Autorité environnementale

**Avis délibérés de l’Autorité environnementale
sur le parc éolien de la Hotte et sur le parc
éolien de la Côte de l’Orme (08)**

Avis délibérés n° 2026-027 et n° 2026-028 adoptés lors de la séance du 11 juin 2026

Figure 2 : axe de passage des oiseaux migrateurs et zones de halte migratoire observés. Les implantations des éoliennes et leur numéro devront être ajoutés sur cette carte (source : dossier)

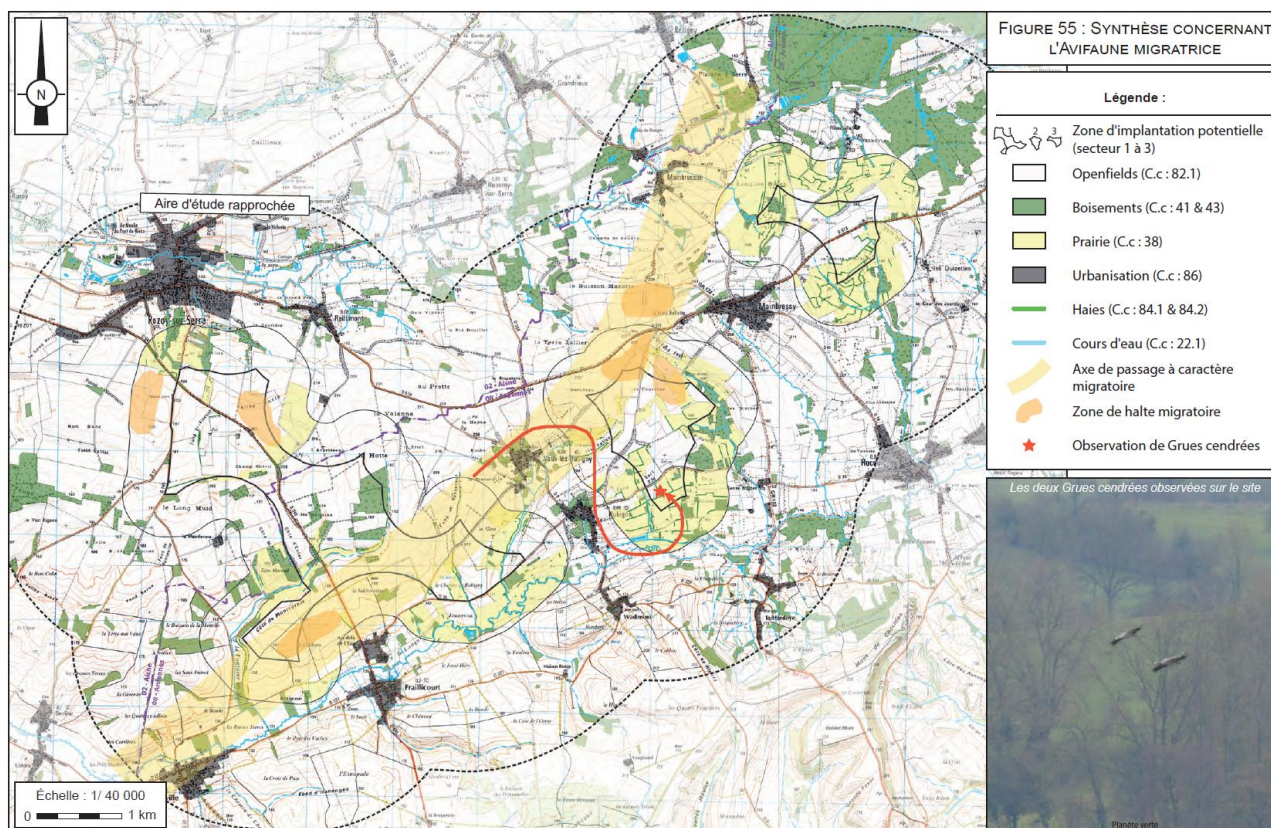
Il aurait été pertinent, même dans la présentation de l'état initial, de faire figurer les éoliennes sur ces planches, notamment en ce qui concerne les chauves-souris de haut vol que sont les Sérotines et les Noctules (Sérotules). Le rappel des hauteurs de vol des espèces est particulièrement appréciable et utile quand il est effectué. Le dossier propose de retenir un niveau de sensibilité vis-à-vis de l'éolien de 3 sur 4 pour la Sérotine commune alors qu'il s'agit d'une espèce de haut vol. Le dossier ne justifie pas ce qui peut paraître comme une incohérence. Il devra apporter des explications sur ce point ou réhausser le niveau de sensibilité de cette espèce.

Figure 6 : parcs éoliens du périmètre rapproché et incidences pour la faune (source : dossier)

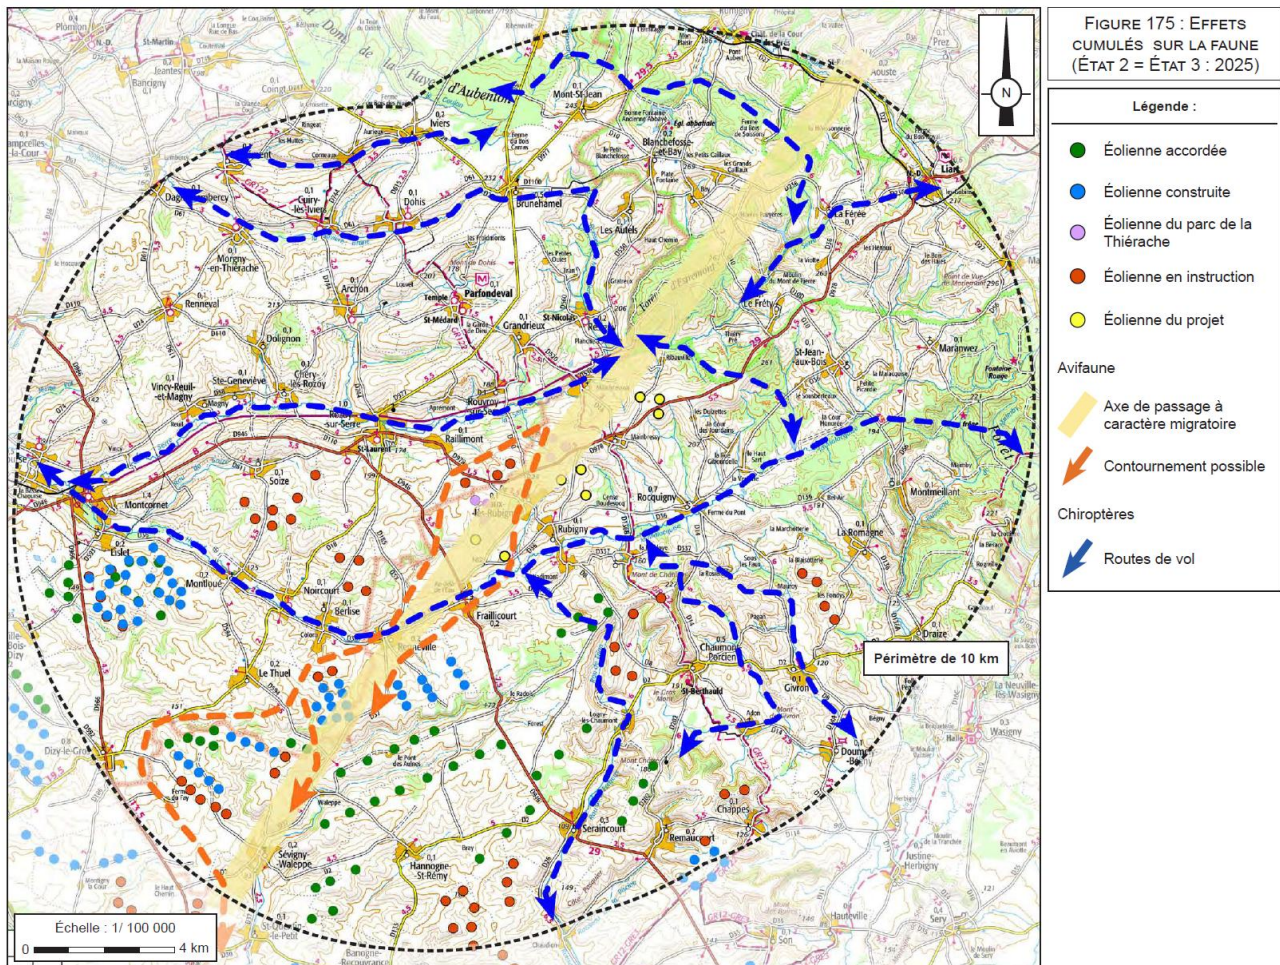
Ces analyses présentent l'intérêt d'intégrer à la fois les nouveaux projets et l'important contexte éolien existant. Cependant, la forte densité éolienne peut désormais poser question au regard des risques d'effets cumulés sur les oiseaux et les chauves-souris (ainsi que de saturation et d'encerclement en termes paysagers) et nécessite d'être prise en compte dans une planification territoriale adaptée.

Figure 8 : contexte éolien et emprise visuelle autour de Fraillicourt (source : dossier)

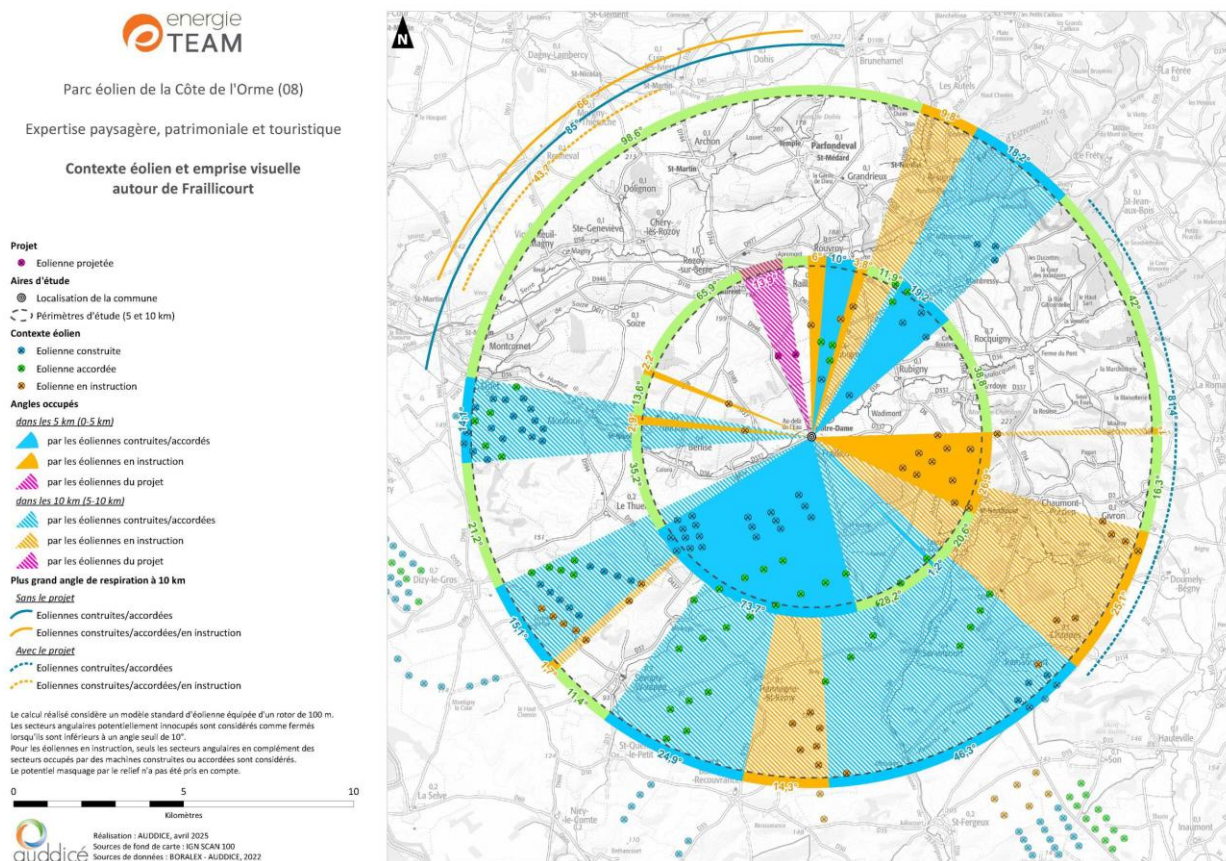
Si le parc n'a qu'un impact qualifié de modéré, en lien avec le nombre réduit d'éoliennes, il apparaît cependant s'inscrire dans un contexte dense en termes d'implantations d'éoliennes, de situations proches voire au-delà de la saturation pour certains villages, avec de plus des choix d'implantation en surplomb des villages, non recommandés par le plan paysager éolien des Ardennes.
